“リニアクランパ・ズイー[®]” 一部廃止および後継品のご案内

【廃止品および後継品】

【仕様変更点】

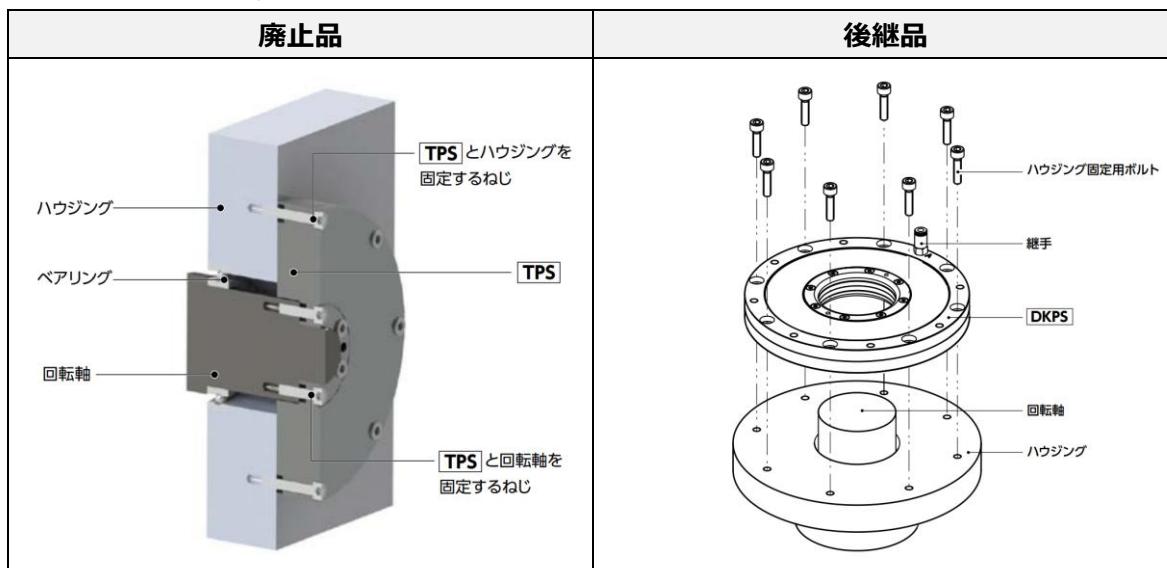
廃止品	後継品
外観		
保持トルク	60~500N·m	80~1600N·m
許容回転数	1000rpm	-
使用温度	-10°C~70°C	5°C~80°C

廃止品	後継品
本体	SCr415相当	ステール
回転軸取りつけフランジ	SCr415相当	-

後継品は回転軸を直接クランプする為、本体と回転軸を締結する必要はございません。
